Keuringsverslag van een elektrische laagspanning- en zeer lage spanningsinstallatie

NIET CONFORM

ID-label: Groenstraat 3 EK

Controlebezoek van een huishoudelijke installatie volgens (KB 08/09/2019) - AREI Boek 1- 6.5. en 4.2.4.3.

Afbeelding schakel- en verdeelbord:

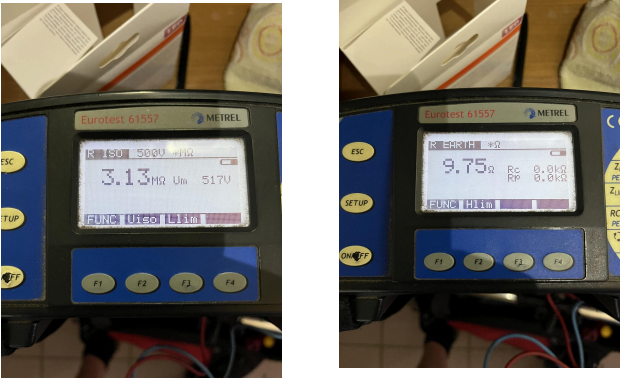
- I4.01 Hoofdequipotentiale verbinding(en) niet verwezenlijkt. (Boek 1 Onderafdeling 5.4.4.1. en 5.1.6.2)
- I5.01 De aanduiding van de stroomkringen en/of apparatuur, aansluitklemmen, enz dient aangebracht of vervolledigd te worden. (Boek 1 Onderafdeling 3.1.3.1. en 3.1.3.3.A. en 5.1.6.1)

- I6.04 Een differentieelstroombeschermingsinrichting met een gevoeligheid van 30mA is te plaatsen voor installaties van badkamer, wasmachine, vaatwas, droogkast en/of gelijkaardige toestellen. Deze dient ondergeschikt te zijn aan de hoofddifferentieelstroombeschermingsinrichting (Boek 1 Onderafdeling 7.1.4.3. en 4.2.4.3.) Droogkast staat niet achter 30 mA

- I7.01 De smeltzekeringhouders of houders van kleine vermogensschakelaars met pennen met een sectie kleiner dan 10mm2 zijn niet voorzien van kalibreerelementen. (Boek 1 Onderafdeling 5.3.5.5.A.) Bord cv ketel
